LIIKENNEVALOMUUTOKSET v.2016
Koje-, pylväs- ja opastinvaihto

LAHDENPERÄNKATU
VETURIKADUN LIITYMÄ (706)

LIIKENNEVALOSUUNNITELMA

OPASTIN- JA ILMAISINJÄRJESTELYT 1:500

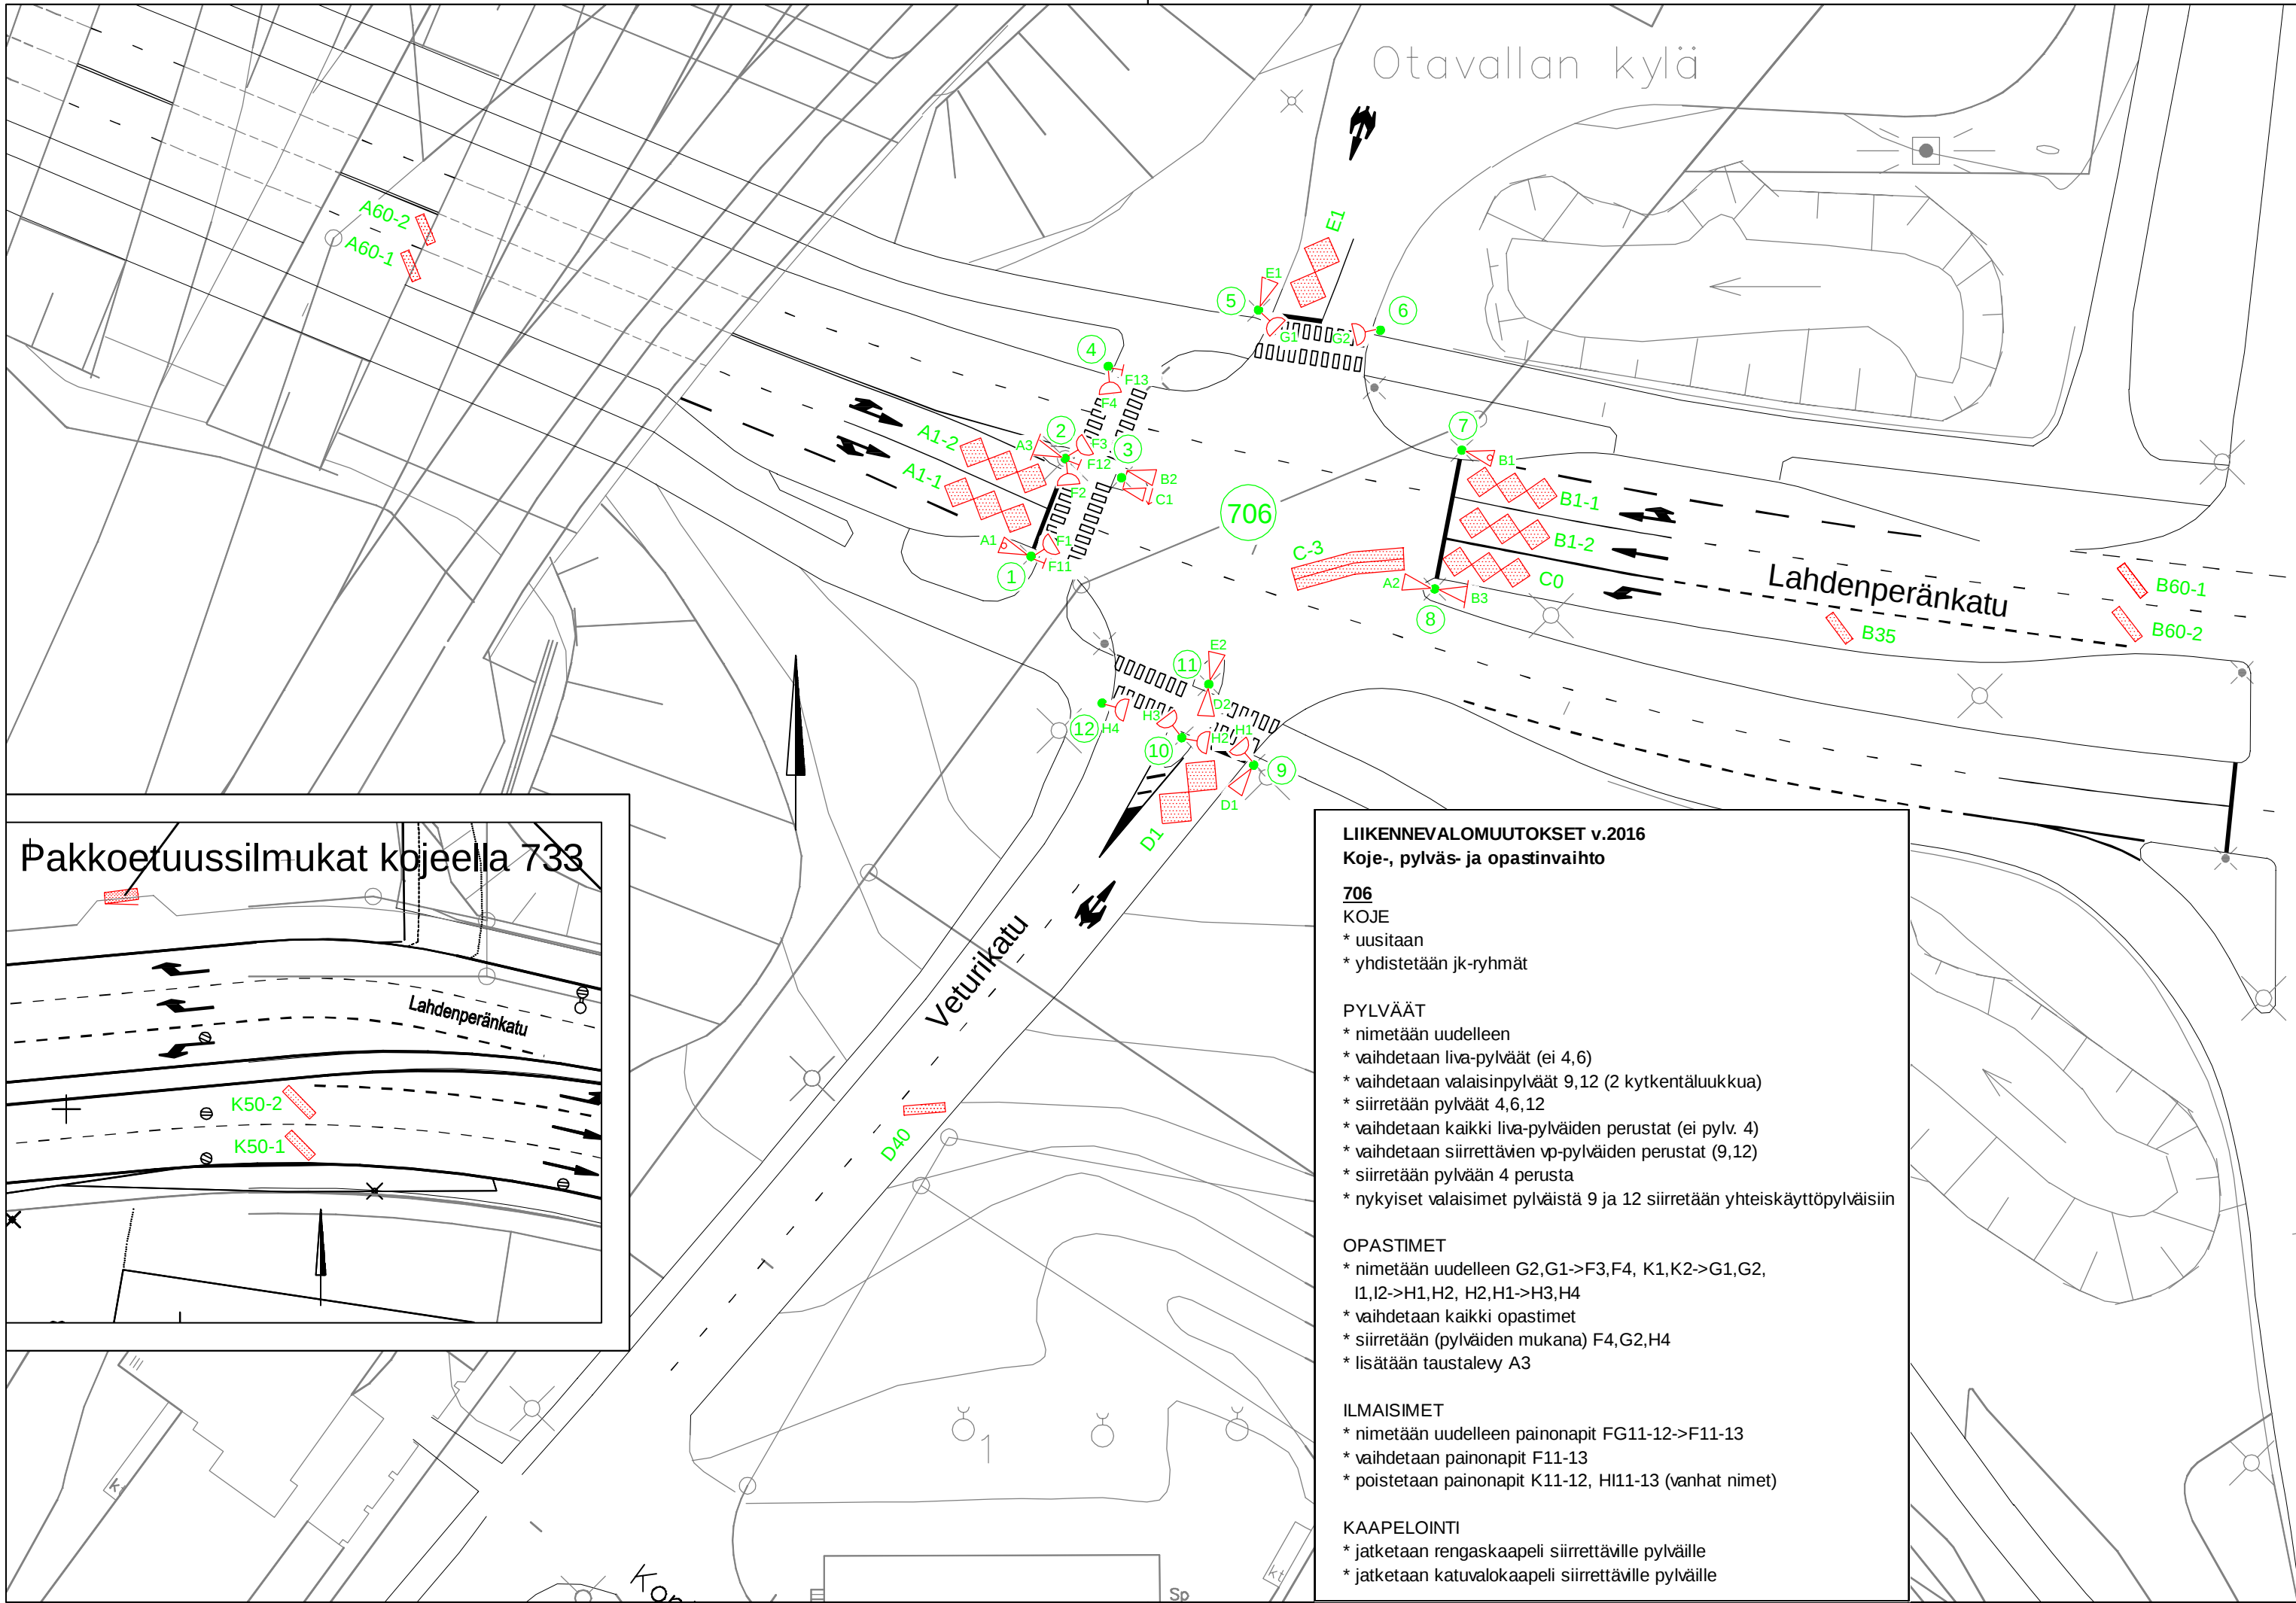
706
KOJE
* uusitaan
* yhdistetään jk-ryhmät

PYLVÄÄT
* nimetään uudelleen
* vaihdetaan liva-pylväät (ei 4,6)
* vaihdetaan valaisinpylväät 9,12 (2 kytKentäluukkua)
* siirretään pylväät 4,6,12
* vaihdetaan kaikki liva-pylväiden perustat (ei pylv. 4)
* vaihdetaan siirrettävien vp-pylväiden perustat (9,12)
* siirretään pylvään 4 perusta
* nykyiset valaisimet pylväistä 9 ja 12 siirretään yhteiskäyttöpylväisiin

OPASTIMET
* nimetään uudelleen G2,G1->F3,F4, K1,K2->G1,G2, I1,I2->H1,H2, H2,H1->H3,H4
* vaihdetaan kaikki opastimet
* siirretään (pylväiden mukana) F4,G2,H4
* lisätään taustalevy A3

ILMAISIMET
* nimetään uudelleen painonapit FG11-12->F11-13
* vaihdetaan painonapit F11-13
* poistetaan painonapit K11-12, H11-13 (vanhat nimet)

KAPELOINTI
* jatketaan rengaskaapeli siirrettäville pylväille
* jatketaan katuvalokaapeli siirrettäville pylväille
